# TŰZVÉDELMI JEGYZŐKÖNYV

Ellenőrzött helyszín: Budapest, XVI. ker., Összefogás sétány 4.

Ellenőrzés időpontja: 2017. február 03.

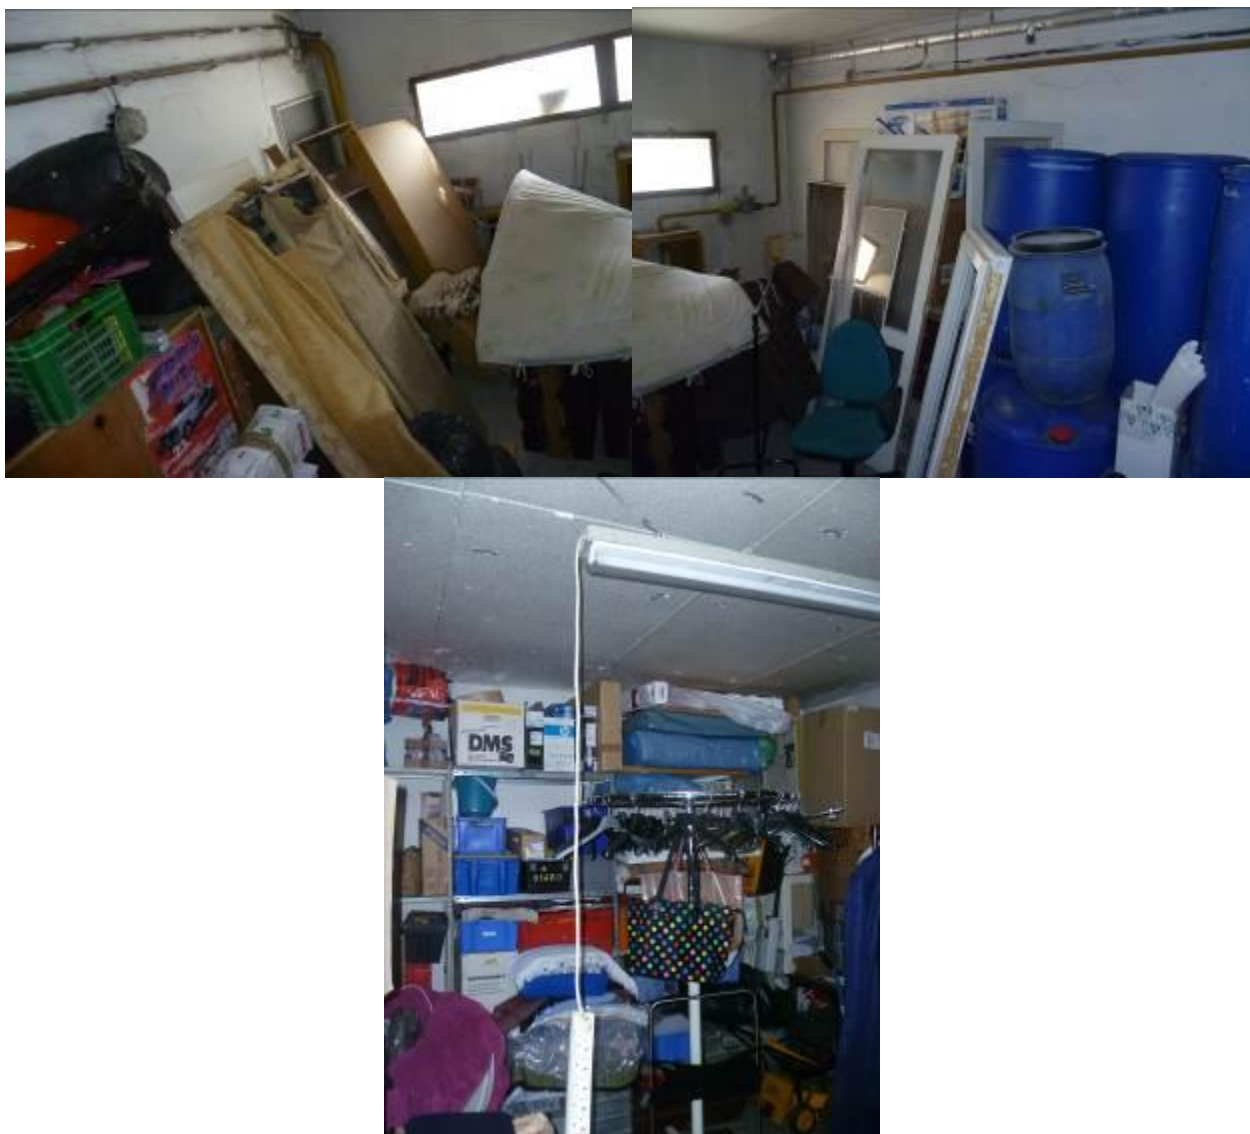
- **Egyes helyeken a lámpákról hiányzott a búra, amely így balesetveszélyes.**

Az MSZ EN 60598-1:1999 szabvány 9.2 pontja: A villamos lámpát a mechanikai sérülés elleni védelem érdekében burával ellátva kell kiépíteni és üzemeltetni.
